监理工程师通知单

工程名称：衡南县江口镇同福村 20MW 光伏发电项目 编号：ZHJL-HNGF-TZD-002

事由：关于施工质量事宜

缺少悬挑板

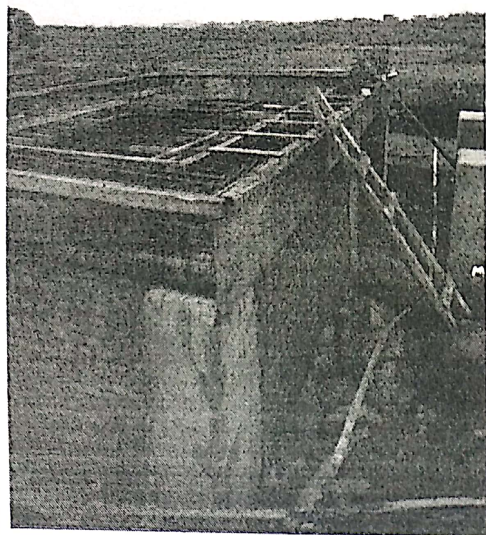
1、开关站一次舱、二次仓等基础施工中存在着未按图纸要求施工的问题，图纸要求相应部位要有 800mm 宽的悬挑板，而现在施工中未设置；

针对以上问题，现要求相关施工单位立即整改，严格按图纸要求施工，整改完成自检合格后报监理项目部复查，合格后方可进入下道工序，否则将给予严厉处罚，后附图。

蜂窝情况

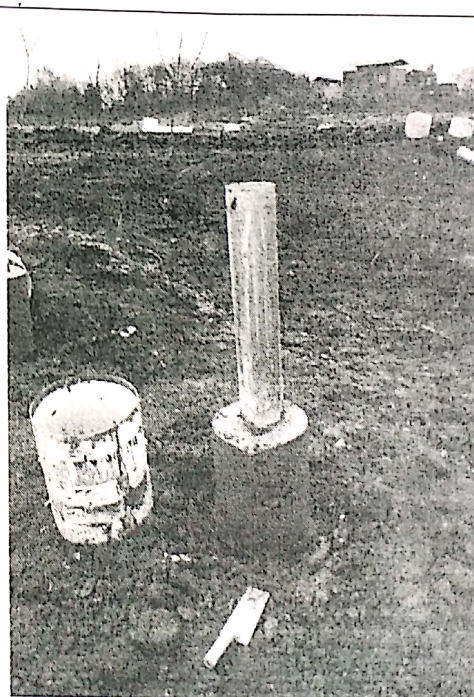
2、光伏区灌注桩施工中个别处存在振捣不到位、跑模、桩预埋管偏移较大的问题，另外因下雨，钻好的桩孔中积水、污泥也要清理干净才能进行浇筑。
